2025 年 7 月

株式会社ミスミ  
日本企業体 配線部品事業部

NJW コネクタ付ケーブル 防水・ストレート・中継・パネル取付タイプ  
ケーブル部材変更のご案内

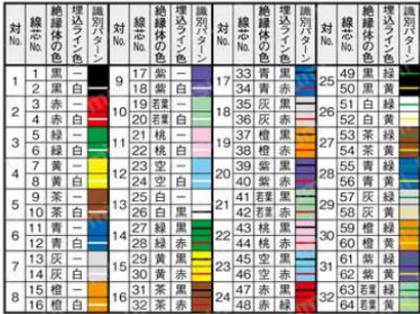
変更後 : K ケーブル (SS300CMSB シリーズ)

F ケーブル (SS300CMSB シリーズ)
